DODATEČNÉ INFORMACE XIV.

v souladu s ustanovením § 49 odst. 1 zákona č. 137/2006 Sb., o veřejných zakázkách, ve znění pozdějších předpisů (dále jen „ZVZ“), byly zástupci zadavatele doručeny žádosti o dodatečné informace k zadávacím podmínkám veřejné zakázky s názvem „ČZU – Mezifakultní centrum environmentálních věd – 2. část“, ev. č. veřejné zakázky: 482946, zadávané zadavatelem **Česká zemědělská univerzita v Praze**, se sídlem Kamýcká 129, PSČ 165 21, Praha 6 - Suchbátka, IČ: 604 60 709 (dále jen „Zadavatel“).

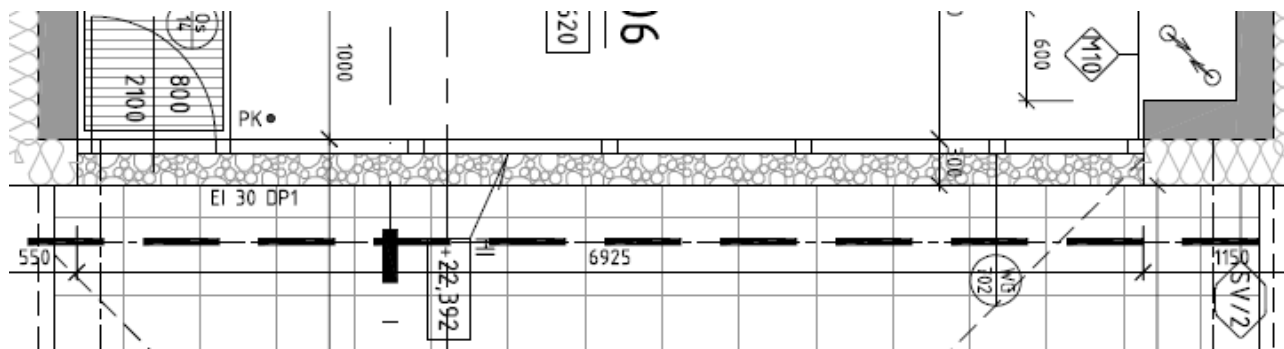
Chápe uchazeč správně, že součástí této položky je i penetrační nátěr asfaltový, parozábrana tl.4mm, EPS 200S tl.140mm, separační vrstva 3mm a 1,5mm hydroizolační vrstvy?

Obdobně je dvojitá izolace atik i u položek č.117, 121,123.

Žádáme zadavatele o doplnění specifikace poslední vrstvy tl.1,5mm skladby SV/1d.“

Ano, jedná se o specifikaci skladby u atik. Poslední vrstva tl. 1,5mm je hydroizolace „HYDROIZOLAČNÍ VRSTVA - fóliová na bázi mPVC, tl. 1,5 mm, vložka z PES tkaniny, mechanicky kotvená, spoje horkovzdušně svařeny“.
